Van: " " 
Verzonden: dinsdag 14 januari 2025 13:43
Aan: " " < @wetterskipfryslan.nl>; " " < @wetterskipfryslan.nl>; " " < @wetterskipfryslan.nl>; " " < @wetterskipfryslan.nl>
" " < @wetterskipfryslan.nl>
Cc: " " < @wetterskipfryslan.nl>; " " < @wetterskipfryslan.nl>
Onderwerp: Afspraak met TDM 29 januari 2025 - Voorbereiding
Importance: High

Van:  < @wetterskipfryslan.nl>
Verzonden: maandag 23 september 2024 10:03
Aan:  < @wetterskipfryslan.nl>;  < @wetterskipfryslan.nl>; 
< @wetterskipfryslan.nl>;  < @wetterskipfryslan.nl>; 
< @wetterskipfryslan.nl>
Onderwerp: RE: TDM

Onderstaande kaart uit de laatste vergunning zijn de overtredingen genummerd opgenomen waar wij naar mijn idee opnieuw een oordeel over moeten vellen. Het betreft de volgende items:

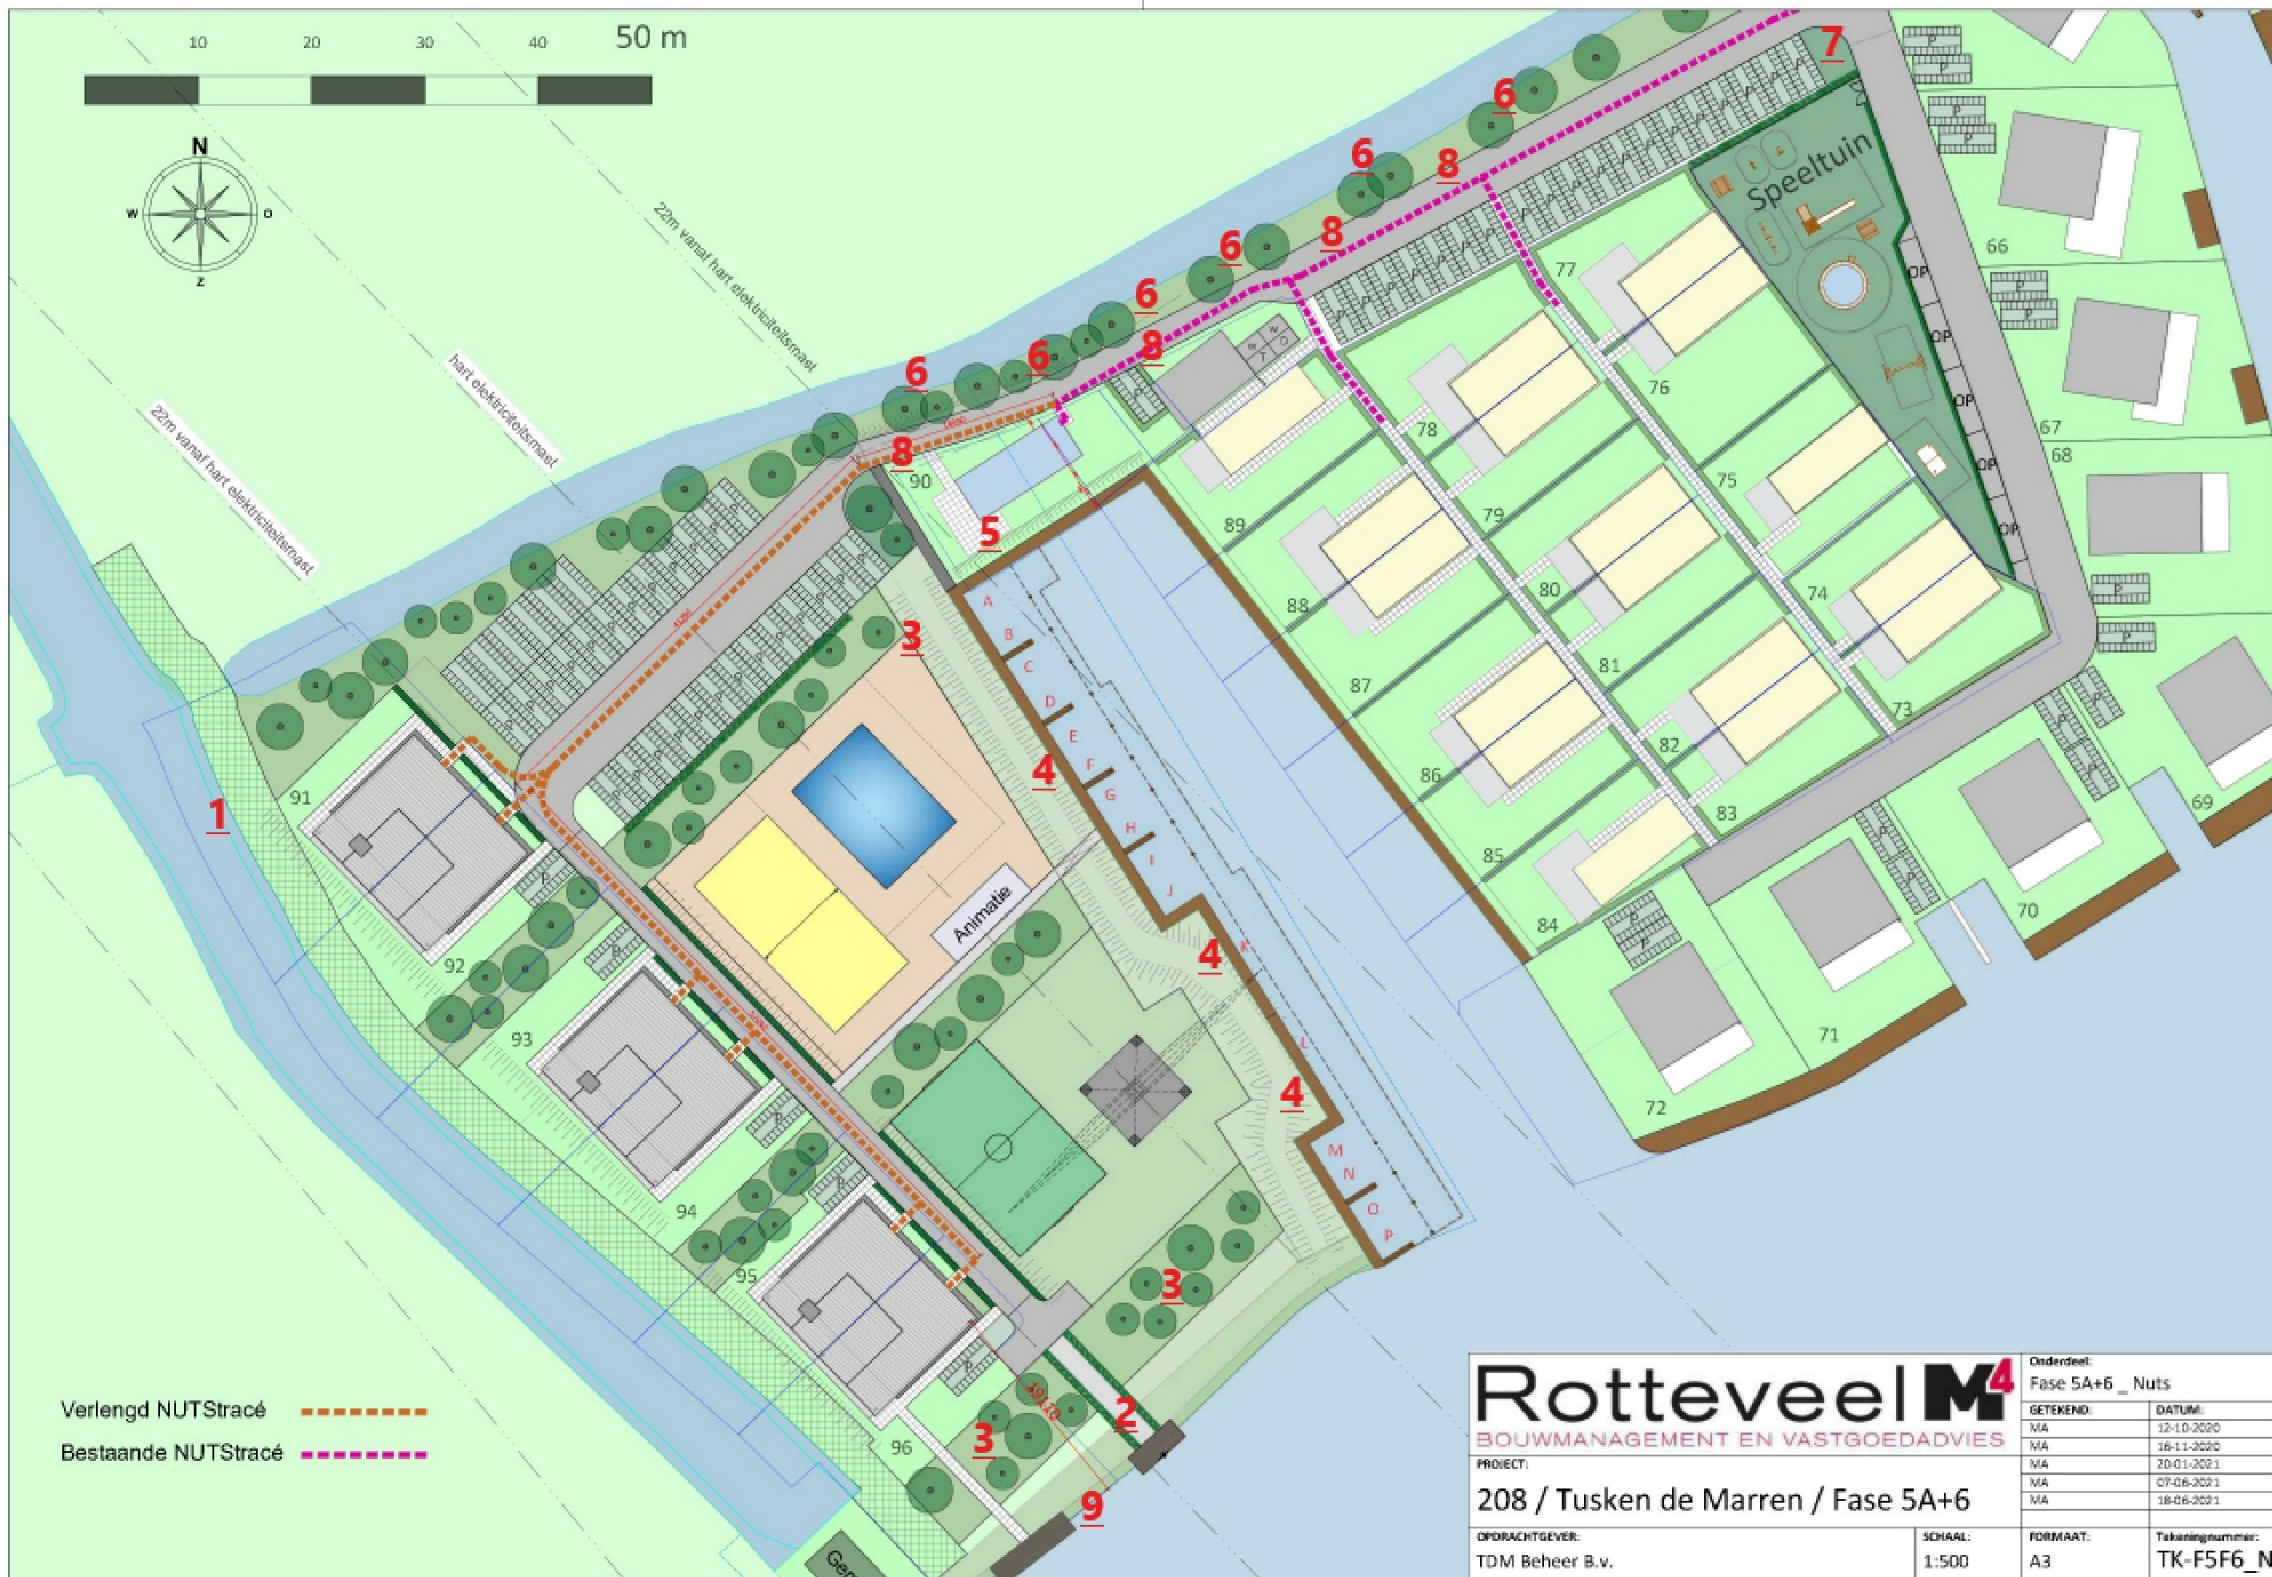
1. Onderhoudspad hoofdwatergang. Door het talud van de tuin is het onderhoudspad bij punt 1 c. 2,5m breed, waar dit ten minste 5m zou moeten zijn. Hierbij merk ik op dat het talud op deze kaart uit de vergunning wel ingetekend

- is, maar dat WF bij schrijven altijd heeft aangegeven dat het onderhoudspad ten minste 5m breed moet zijn. Dit is ook de voorwaarde uit de vergunning waartegen TDM bezwaar heeft gemaakt (waarna de vergunning is ingetrokken);

2. Verharding met opgaande houtbeplanting (heg / struiken) haaks over de kering heen aangelegd (beschermingszone en kernzone). Deze opgaande houtbeplanting is momenteel c. 1,75m hoog en bemoeilijkt de toegang tot het gemaal.

3. Opgaande houtbeplanting (bomen en struiken) in de beschermingszone van de kering. Het lijkt mij dat wij geen nieuw aangeplante bomen op een kering willen hebben.

4. Stroomvoorzieningen op de steigers. Hier staan palen in de kering met een stroomvoorziening voor de aangemeerde boten. Het is onduidelijk waar de kabels van deze stroomvoorziening lopen. Ik kan deze paaltjes + kabels nergens terugvinden in een vergunning. Het lijkt mij dat de kabels in ieder geval ergens door de kering moeten zijn aangelegd.

5. Chalet met terras, opgaande houtbeplanting (struik) en erfafscheiding (hekwerk). De opgaande houtbeplanting bevindt zich in de kernzone van de kering en was eerder niet vergund.

6. Opgaande houtbeplanting (geplante bomen met aan weerszijde van de bomen houten palen) in de kernzone van de kering. Het lijkt mij dat wij geen nieuw aangeplante bomen op een kering willen hebben.

7. Punt 7 valt net buiten deze kaart. Betreft de container die is ingegraven in de kering. Tevens bevindt zich een pijp die door de kering heen loopt (vermoedelijk HWA van de straatkolken) die voor zover ik kan zien nooit vergund is. Eveneens merk ik op dat de bestrating rondom de containers aan het verzakken is. Bij de andere ingegraven container aan het begin van het park (die er al veel langer staat) is de verzakking nog duidelijker te zien. Ik vraag mij af of de plaatsing (in bijzonder de wijze waarop ze geleegd worden) op lange termijn problemen kunnen opleveren voor het functioneren van de kering.

8. Verzakking, goed te zien aan de bestrating die mogelijk hersteld dient te worden.
 9. Bootbegeleidingssysteem aangelegd op de kade. In de vergunning stond deze ingetekend op de steiger. In werkelijkheid zit deze op de kade van de kering.
